**2026\_CBS\_05847 OMV\_2025139273 K - omgevingsaanvraag voor het verkavelen van gronden in 5 loten (onder meer voor sociale huisvesting en grootschalige studentenhuisvesting), het bouwrijp maken van het terrein en de aanleg van openbaar domein - met openbaar onderzoek - Martelaarslaan en Verenigde-Natieslaan, 9000 Gent - Vergunning**

**Beslissing:** Goedgekeurd in besloten vergadering van 2 juli 2026

Het resultaat van het ontvankelijkheids- en volledigheidsonderzoek werd verzonden op 4 februari 2026. De aanvraag volgde de gewone procedure. Volgend verslag werd uitgebracht door de gemeentelijk omgevingsambtenaar op 23 juni 2026:

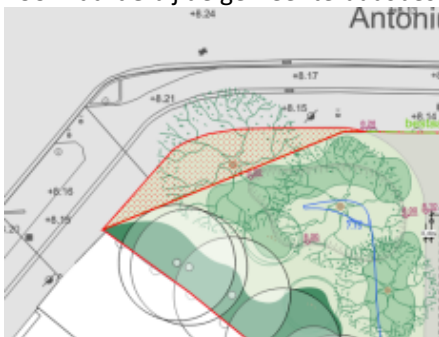
Op basis van het verslag van de extern bomendeskundige, toegevoegd aan de aanvraag, oordeelt de Stad dat ook de bomenrij aan de zijde van de Martelaarslaan/R40, t.h.v. het nieuwe openbaar domein, gerooid moeten worden. Deze bomen hebben immers een lage

toekomstwaarde. Concreet gaat het om 8 bomen: nummer 6, 7, 8, 9, 10, 12 en 13 (*Populus nigra*) en boom nummer 11 (*Acer pseudoplatanus*) uit het verslag.

Aangezien deze bomen op toekomstig openbaar domein staan, is het rooien ervan een opdracht voor de aanvrager in kader van de uitvoering van deze vergunning. Daarom wordt dit opgelegd als **bijzondere voorwaarde** in de gemeenteraadsbeslissing. Nummer 14 (*Ilex aquifolium*) wordt behouden.

Er kan akkoord gegaan worden met het rooien van de 10 gevraagde bomen en 8 bijkomende. Deze bomen worden immers allemaal gecompenseerd door de aanplant van nieuwe bomen in de toekomstige openbare groenzone: 17 meerstammige en 12 hoogstammige bomen.

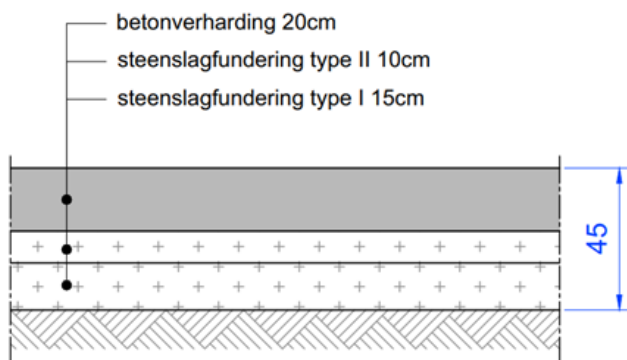
De **brandweervoorschriften**, die betrekking hebben op deze omgevingsvergunning, moeten strikt nageleefd worden (zie advies van 27 februari 2026 met kenmerk 072903-004/MLE/2026).

*Er moet cfr. het advies gezocht worden om de afstand te vergroten naar een ideaal van 4m, maar met een min van 2m tussen de rand van de brandweerweg en de gevel van het gebouw. Het minimum van 2m wordt in één zone t.h.v. de gebouwen D2 en D3 niet gehaald (zie knipsel onder). De kromming van de loop van de brandweerweg moet t.h.v. deze zone aangepast worden zodat de vereiste 2m gehaald wordt tussen de rand van de brandweerweg en de gevel van het gebouw. De aanpassing moet opgenomen te worden in het technisch dossier.*

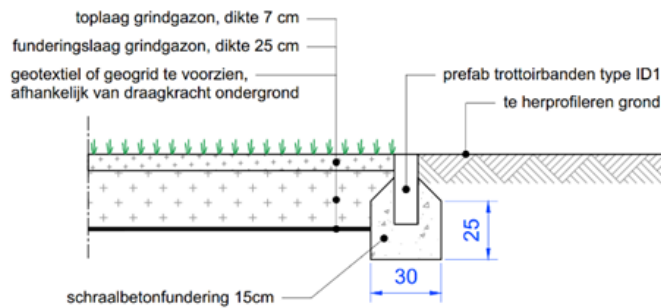
- Alle verhardingen zijn aan te leggen met een minimale dwarshelling van 2%, dit is nu niet het geval voor de betonverharding.
- De toegangspaden naar de gebouwen worden aangelegd in betonstraatstenen van het dubbelklinkerformaat.
- Het aanpassen van de opritten (opbreken van de oude, aanleg van de nieuwe) aan de zijde van de Antonius Triestlaan is mee op te nemen in het technisch dossier.
- De deksels van de riolering (put DWA2) moeten volledig binnen één materiaal vallen, er dient ook een extra inspectieput toegevoegd te worden zodat er bij de aanleg meer afstand gehouden kan worden t.o.v. het gebouw bij de aanpaler in de Martelaarslaan.
- De betonverharding is aan te leggen volgens volgende opbouw:

- Het aanpalende grindgazon is aan te leggen volgens volgende opbouw:
